■竹林の階段 設計変更案①

■竹林の階段 設計変更案②

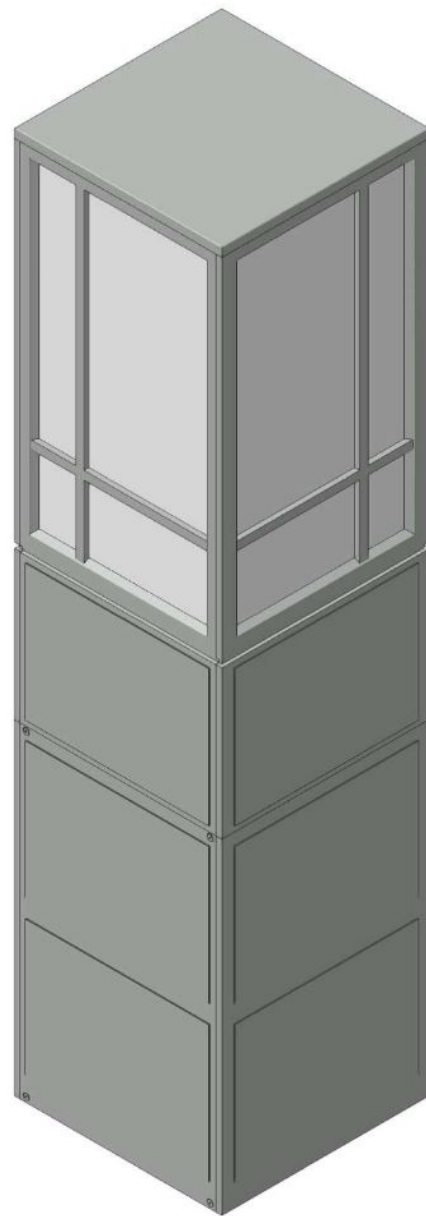
今回設計変更範囲の竹林のレベルを600mm上げるため、それに合わせて行灯3台を竹林とレベルに設置する。
その行灯に合わせて手前の行灯の器具高さを延ばし、左右の行灯の灯体高さを揃える。
